Vysvětlení, doplnění zadávacích podmínek č. 8 (Dodatečná informace č. 8)

Zakázka: **Snížení energetické náročnosti budov nemocnice Rychnov nad Kněžnou - objekt C - multioborový pavilon DIGP**

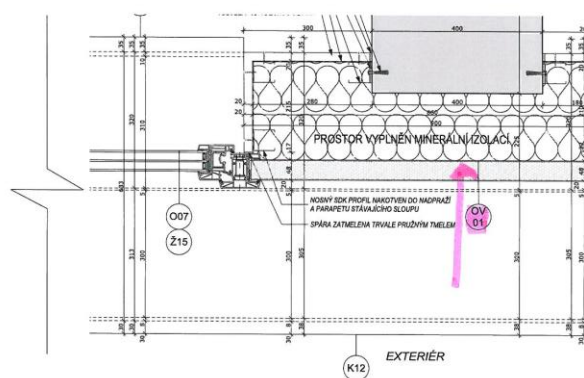
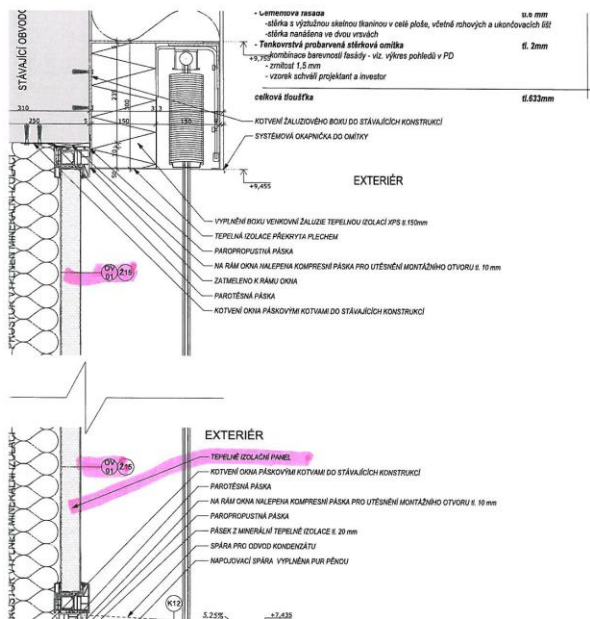
Provedení výplně OV01 – jaké kování a jaká výplň

Výkres detaily oken – část „půdorys detail okna a část detail parapetu a nadpraží u napojení na sloup“ – je zde ve výkrese naznačena výplň s odkazem tepelně izolační panel. Ve výkrese – výpis oken je u výplně OV01 fix – typ zasklení napsáno zasklení izolačním trojsklem čirým sklo 4-18-4-18-4 mm atd. kování včetně mikroventilace atd.... Na výkresech pohledu je tato část specifikována jako meziokenní část – tj. u sloupů. Žádám o upřesnění a vysvětlení způsobu provedení (okenní výplň panel termoizolační nebo zasklení a jaké otvírání když je to fix) a jestli tato změna bude mít dopad do ceny.

Žádám o upřesnění a vysvětlení způsobu provedení u pozic OV01 – OV05 (okenní výplň panel termoizolační ? - nebo zasklení ? a jaké otvírání když je to fix) a jestli tato změna bude mít dopad do ceny?

Odpověď není na dotaz č.45, která byla zaslána dostatečná. Bude u pozic OV01 – OV05 výplň panel termoizolační nebo sklo? Pokud je napsán FIX tak jaký je důvod uvažování s kováním a mikroventilací a vnitřní klika?

Pokud je tedy uvažováno se sklem, tak detail viz kopie výkresu z PD je špatný (bezpředmětný) – nebude se takto provádět? Proč je tedy uvažováno s neprůhlednou ale průsvitnou folií, když je vnitřní část za sklem kompletně opláštěna SDK panelem ? Nebo detail u těchto pozic platí a je uvažováno s výplní z termoizolačním panelem tudíž je chyba ve výkresech – výpis oken? Žádám o vysvětlení – podrobné, včetně barevnosti termoizolačního panelu – pokud je s ním uvažováno.

Rozpory v PD viz níže: - místa jsou vyznačena na fotce.

Bude provedeno dle detailu D.3.22 – jedná se o meziokenní vložku, meziokenní vložka je fixní = neotevíravá, meziokenní vložka je neprůhledná a neprůsvitná, meziokenní vložka má za sebou minerální vatu a z vnitřního líce je kryta pomocí SDK. Meziokenní vložka je bez mikroventilace a nemá žádné kování. Pozice meziokenní vložky je stejná teď i po výměně na fasádě. Meziokenní vložka je synonymem pro termoizolační panel / výplň či pro tepelně izolační panel. Tedy jedná se stále o stejný prvek. Tato meziokenní vložka je uložena v plastovém rámu /viz. detail D.3.22. Tím se pohledově stane součástí okenního pásu. Rám okna má stejné vlastnosti jako ostatní okenní rámy a to včetně třídy rámu a výztuh apod. Vlastní meziokenní vložka je tvořena dvěma plastovými deskami a mezi nimi je vložen izolant. Tento sendvič tvoří kompaktní desku, která se vkládá do výše popsaného rámu tj. tak jak ze zakresleno v detailu D.3.22.. Drobné nuance samozřejmě může vykazat profil a deska dle konkrétního výrobce okna. Z hlediska povrchové úpravy je na vnějším líci této meziokenní vložky aplikováno sklo tl. 4mm. Toto sklo je v z vnitřní strany, tj. ze strany přilehlé k vlastní meziokenní vložce. Vlastní barva je antracitová. Převeďeno do řeči čísel jde o barvu RAL 7016. Zde je důležitý jeden fakt, barva je nanášena na sklo jednostranně a to z vnitřního líce, tedy vlastní barva přiléhá mezi sklo a meziokenní vložku (ale je vždy nanášena na vlastní sklo). Tímto řešením je vyřešen efekt hloubky barvy a efekt proskleného pásu, neb vlastní průhledné sklo se tváří podobně. V rámci řešení zde může být namítnuto vysoké vnitřní pnutí vlastního skla v místě úhlového styku řezů (= v rohu). Toto pnutí může být determinováno vysokým radiačním zatížením od slunce zvláště v letních měsících v kombinaci s izolačním, který v rámci konvekce tepla má minimální teplotní spád, tj. neodvádí radiační zátěž dopadem a sklo převedenou na konvekční složku (cca 80%) do svého pozadí (= plní princip izolantu). Hranové napětí od teplotního zatížení bude eliminováno tak, že bude dostatečně překryto pomocí hloubky osazení, tj. tou částí okna co překrývá vlastní rám okna, v jiné terminologii osazovací či zasklívací spára.
